美謝川切替えに係る環境保全措置について

平成27年6月5日

沖 縄 防 衛 局

▼美謝川の切替えルート概要

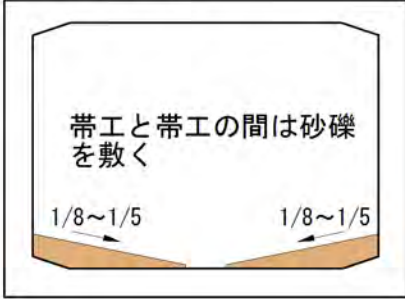
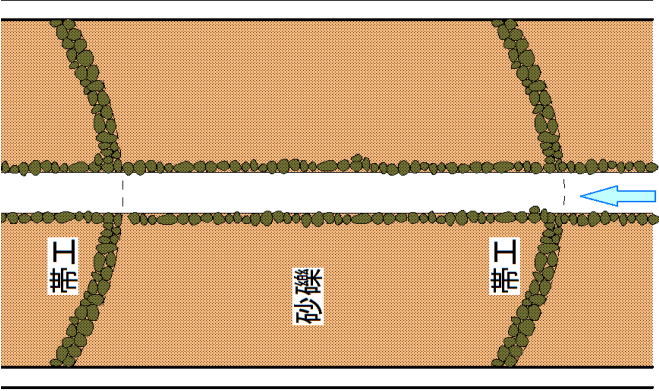
- 海洋への流出部、開水路部、暗渠部で水生生物の生息環境が変化する。
- 特に暗渠部の延長が長いこと、コンクリートで断面が構成されることから、水生生物の移動等の生態系の連続性の確保が課題になる。
- 暗渠内の水深や流速分布が一様にならないことが望ましい。
- 環境への配慮から暗渠内へ砂礫を敷く場合、上流からの新たな土砂供給は期待できないため、砂礫が移動しない工法が必要である。

項目	助言内容
暗渠	<ul style="list-style-type: none"> ○平水時の流量は小さいことから、魚類が移動すると思われる増水時において、水路横断方向の流速が一樣にならない工法を検討すべきである。 ○河床断面に横断勾配を持たせ、小出水時に水を集め水深を確保できる構造が望ましい。 ○水路内には出水時に掃流されない礫を敷き詰めるとともに、敷き詰めた礫が安定するために、大きめの礫により構成する帯工を主要地点に設けると良い。 ○当該区間での動植物の生息というよりは、移動・休息が可能な場とすべきである。 ○河床勾配が緩いことから、河床の影響(粗度)や帯工等による水位上昇の影響を受けやすいと思われ、水理模型実験により確認する必要がある。 <div style="display: flex; justify-content: space-around; align-items: flex-start; margin-top: 10px;"> <div style="text-align: center;"> <p>帯工設置断面</p>  </div> <div style="text-align: center;"> <p>砂礫充填断面</p>  </div> </div> <div style="text-align: center; margin-top: 20px;">  </div>
屈曲部	<ul style="list-style-type: none"> ○水路湾曲による水位上昇等については計算では評価できない可能性があり、水理模型実験により確認する必要がある。
その他	<ul style="list-style-type: none"> ○暗渠内部に帯工や砂礫を設置する方針とする場合、対象流量流下時に十分な空断面が確保されなくなる可能性がある。 ○下流側の暗渠と開水路区間の接続部では断面変化に伴う局所流が発生する。水理模型実験で局所流の影響を確認する必要がある。

委員からの助言を踏まえ、基本的に暗渠部には流れにより掃流されない混合礫を充填し、横断勾配を持たせた環境配慮型暗渠とする。
